經濟部水利署第六河川局工程施工督導紀錄表

主辦機關	經濟部水利署第六河川局			督導日期	109年08月06日	
工程名稱	阿公店溪河華橋至高速公路橋水岸環境改善工程			地點	高雄市岡山及燕巢區	
執行機關	經濟部水利署第六河川局	契約金額 (元)	45,900,000	開工及完工日期	108.08.20~109.10.05	
設計單位	黃苑景觀設計顧問有限公司	監造單位	黃苑景觀設計顧問有限公司	承包商	紹騰營造工程股份有限公司	
工程概況	1.8公里水岸環境改善工程					
督導人員	何委員建旺、李委員悅瑞、徐委員文翰				督導分數	80
核標情形查	<ol style="list-style-type: none"> <li>1. 施工進度。</li> <li>2. 甲、乙方各項文件資料辦理情形。</li> <li>3. 工地監造及現場施工情形。</li> </ol>					
工程進度	施工進度： <ol style="list-style-type: none"> <li>1. 累計至109.07.31預定進度59.81%，實際進度78.21%。</li> </ol>					
優點	<ol style="list-style-type: none"> <li>1. 督導機制已建立，督導6次(走動式督導4次，小組督導2次)。</li> <li>2. 有關喬木植栽部分，現場支架施作，依規定設置軟墊及採用柔性繫材進行繫結，如優點照片 NO-01。</li> </ol>					
缺失	主辦機關： 簡報/書面資料部分： <ol style="list-style-type: none"> <li>1. 本工程自開工後已近一年，合計督導6次，頻率略顯不足，尚有加強空間。(4.01.04)L。</li> <li>2. 對於督導缺失項目欠缺依據查核作業扣點辦法將相關督導缺失事項進行分類之統計分析資料，並有效回饋執行面，俾利防止相同缺失持續發生，顯見對於缺失改善追蹤落實性不足，有加強空間。(4.01.05)L。</li> <li>3. 對於監造計畫審查，未要求配合工程會1080430頒布修正、增列「監造組織與權責分工」之相關內容；有關材料設備送審管制總表部分，未配合本工程屬性部分仍以工項列入，如粉體烤漆、抵石子等；植栽工程，未依喬木、灌木及草皮鋪植不同屬性分別建置管理標準及抽查表；且大部分未依施工作業流程進行各階段重要應注意事項健行管理項目之建置，因而造成檢驗停留點無法有效訂定，未符需求與規定，未適時要求監造單位重新檢討修正。(4.01.06)L。</li> <li>4. 發現工地缺失項目，未以書面通知監造單位及施工廠商，限期完成改善，如自行車道混凝土完成面諸多塑性縮裂縫、高壓地磚鋪設相關收邊及排列未符需求(亦未提送施工圖)及欄杆整體平順度不足等，仍普遍

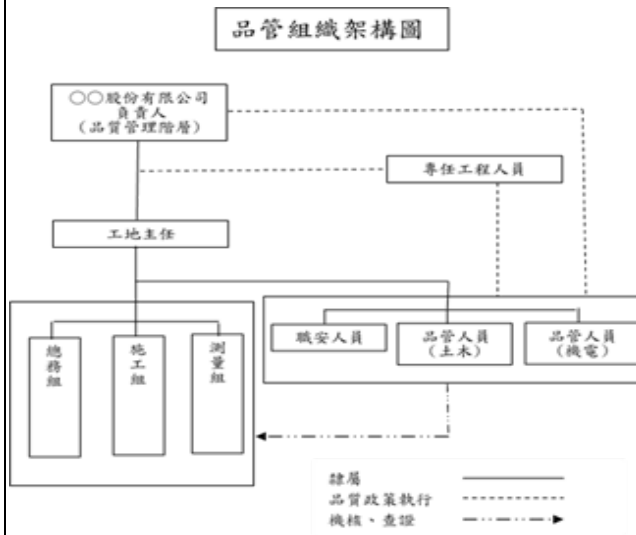
1. 工區四欄杆基礎混凝土(加高部分)。整體完成面平整度不佳，且，建議與步島銜接未見有收邊處理，建議採振石子工法，並配合設置排水孔方式，進行收結，建議照片NO-02。
2. 有關高壓地磚鋪設，建議要求廠商重提施工圖，並於核定後重新施作。
3. 欄杆木板所固螺帽，建議增加源頭螺帽，以維修民眾之安全，如建議照片NO-03、NO-04。
4. 有關部分區欄杆，採立柱直接焊接於側板上，建議加設補強肋板，如建議照片NO-01。
5. 對於本工程之生態檢核部分，均未見說明，且未見相關執行機制之文件資料，建議盡速釐清。
6. 施工廠商品管組織建議範例：
